INFORME N° 000023-2024-MNMT-MINEDU-VMGI-PRONIED-OGAD-UABAS-CEC

Asunto : **Pérdida automática de la buena pro del procedimiento de selección del Procedimiento de Contratación Pública Especial PEC-NCPD-PROC-9-2024-MINEDU/UE 108-1** para la Contratación de ejecución de la obra: Elaboración del expediente técnico y ejecución de OBRA CL 660784 – CL 743925 - CL 791563 - CL 413562 - CL 689933 – CL 840064 – CL 33722 – CL 656715 **ÍTEM N.º 03 (ÍTEM 02 EN EL SEACE):** Elaboración del expediente técnico y ejecución de obra del componente edificación de la IRI en la IE Nro 2305 en el CP Huanchaco, Distrito de Huanchaco, Provincia de Trujillo, Región la Libertad - CL Nro 791563 - FUR Nro 2433877

Asunto : REVISIÓN DE LA SUBSANACIÓN DE DOCUMENTACIÓN PRESENTADA PARA LA FIRMA DEL CONTRATO DERIVADO DEL **PEC N° 09-2024-MINEDU/UE108, ITEM 3** CORRESPONDIENTE AL ÁREA USUARIA.

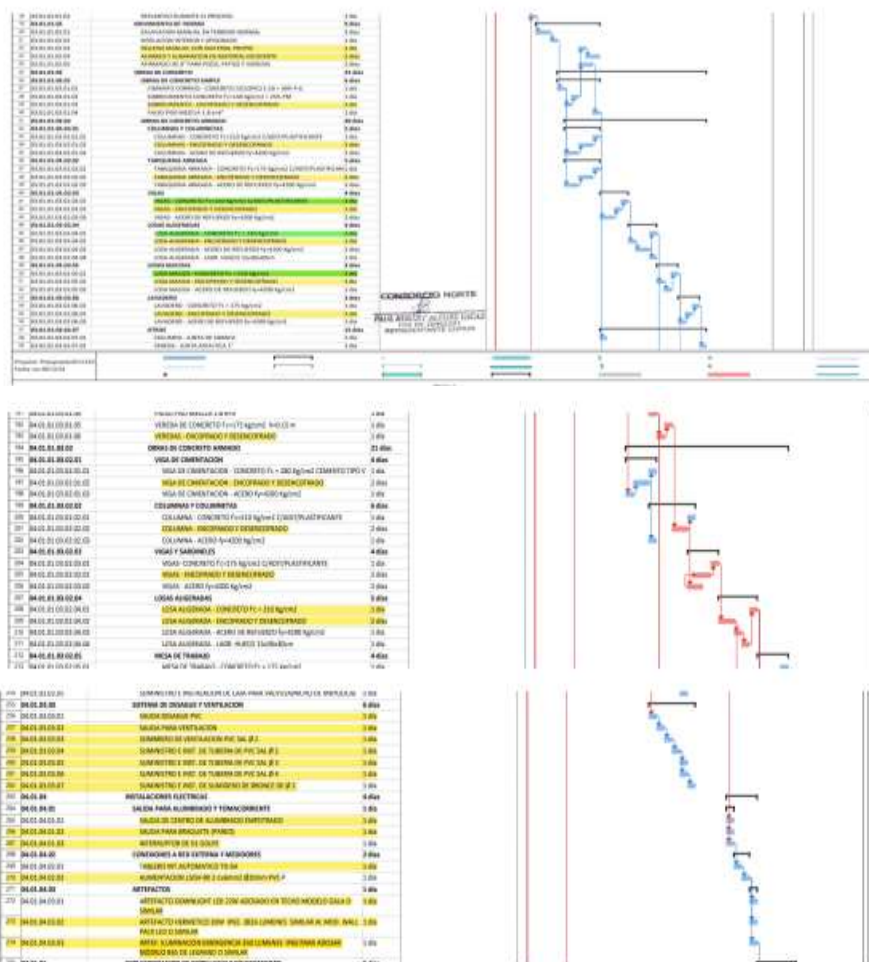
Del cronograma Valorizado de obra

Observación. - presenta documento para su revisión.

El postor no cumple con la correcta presentación en el cronograma valorizado al modificar el presupuesto de los montos parciales y totales considerado en su oferta económica.

- Presenta error al cálculo aritmético en la partida flete y en el costo directo
